東海第二発電所
新規制基準への適合性に係る
主な変更点について

平成30年1月
日本原子力発電株式会社

説明項目

2.4 スロッシング対策(詳細)

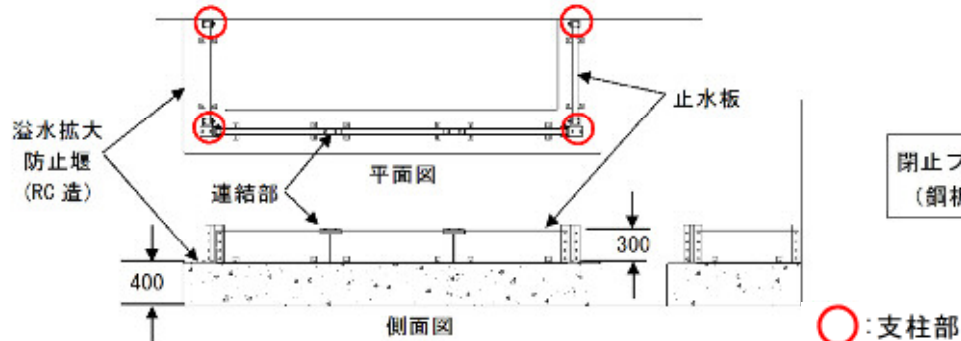
◆原子炉ウェル及びドライヤセパレータプールのスロッシングによる溢水のおそれがある期間は、以下の運用を実施

- ①溢水拡大防止堰(高さ0.4m)の上に0.3mの止水板を設置
機器ハッチを開放する場合は、開口部に止水板を設置
- ②西側床ドレンファンネルの閉止
- ③プール外周部の堰に切欠きを設置

①溢水拡大防止堰への止水板設置概要図

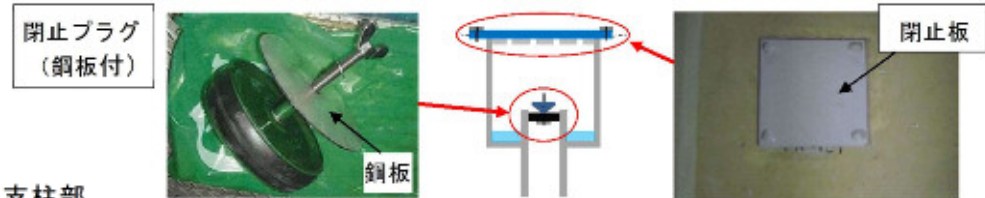
- ・止水板の設置及び床ドレンファンネルの閉止措置は、保安規定に基づく運用として管理するとともに、強度・耐震及び止水機能について事前に明確にする。
- ・止水板取り付け及び床ドレンファンネルの閉止は、寸法管理にて止水機能を維持することを、モックアップ試験にて示す。

4. 2 隣接事業所からの飛来物対策の追加について(2/2)

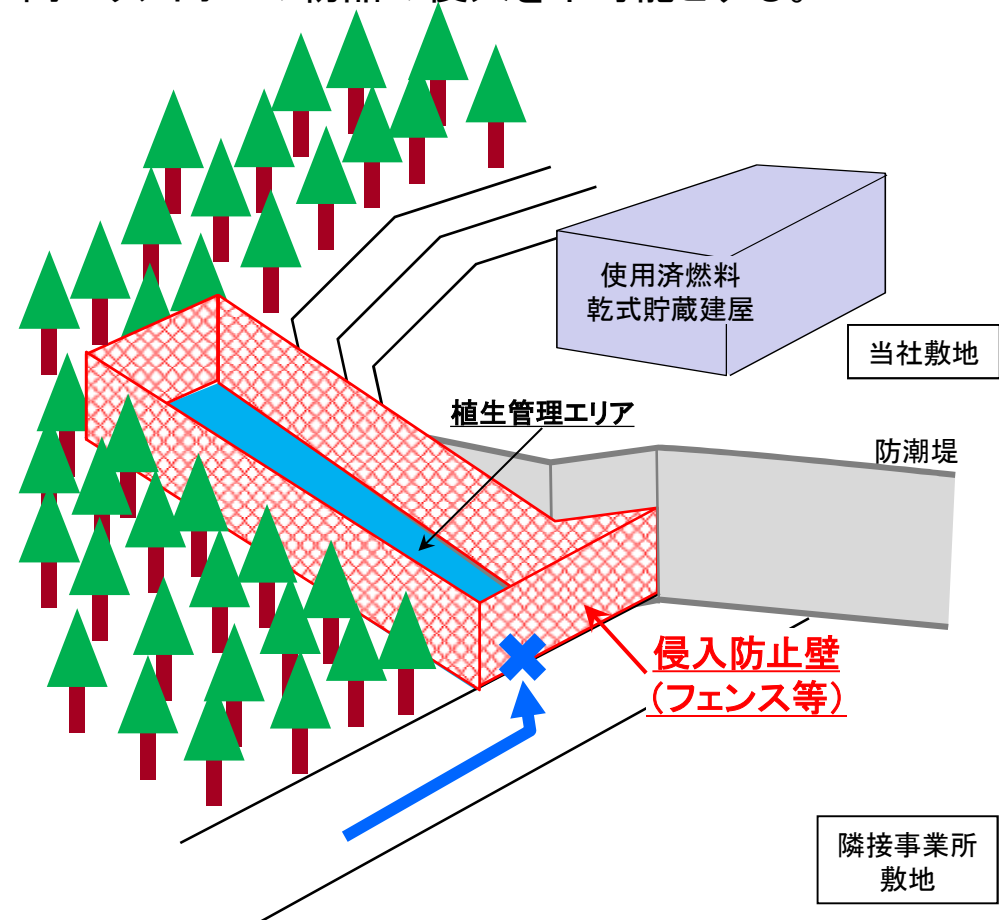
東海第二発電所南方の隣接事業所敷地内植生管理エリアに、フェンス等の設置により物品の配置を不可能とする措置を追加する。

当該植生管理エリアは、傾斜地であり物品配置には適さない地形※であるが、隣接事業所敷地内では物品管理(固縛, 固定若しくは避難)が不要であることをより確実に担保するため。

- ・植生管理エリアは傾斜地であり、そのうち、特に車両等の配置を避ける必要があるエリア(前ページ図の 部)については、「駐車場設計・施工指針」に定める勾配制限(12%以下が望ましい)を超える様な急勾配となっており、駐車場等の用途に適した場所ではない。
- ・また、植生伐採後の地面には整地等を行わず、物品配置を考慮した設計とはしない。

植生管理エリア全域をフェンス等で囲うことで、同エリア内への物品の侵入を不可能とする。
